SERVICE-INFO

Promjenjena izvedba klizača Kat. Br. 532 0433 10

Kat. Br.: 532 0433 10

Slika 1: Klizač sa kat. Br. 532 0433 10, dosadašnja izvedba (A) i nova izvedba (B)

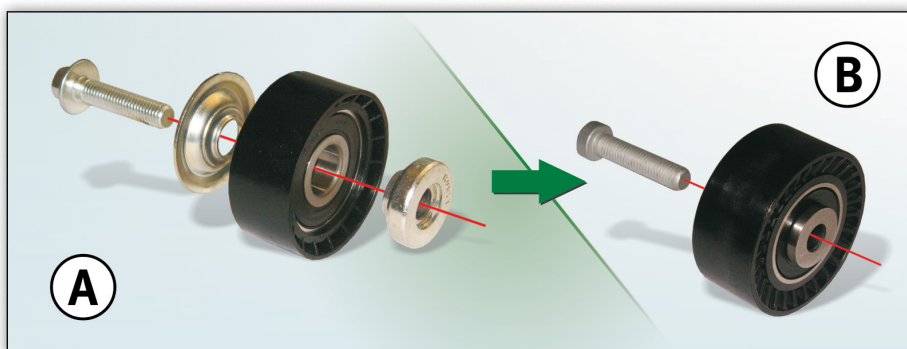
Zbog kontinuiranog tehničkog razvoja i usavršavanja naših proizvoda izvršena je promjena izvedbe klizača - kataložki broj 532 0433 10.

Kod nove izvedbe, podložna pločica i rastojnik (slika 1 A) se više ne isporučuju pojedinačno, kao što je to bilo prethodno moguće, nego su uključene zajedno sa rolicom klizača u servisni komplet (slika 1 B).

U prijelaznoj fazi moguće je očekivati kod isporuke obje verzije odnosno izvedbe. Obje izvedbe udovoljavaju tehničkim zahtjevima pa se mogu bez ograničenja upotrebljavati za navedena vozila.

Klizači kao na slikama A i B (vidi sliku) moraju biti pričvršćene isključivo isporučenim vijkom i to za:

Klizač A: M10 x 45, upotrijebiti vijak sa šestorokutnom glavom, s obrubom
Klizač B: M10 x 45, upotrijebiti vijak Torx.
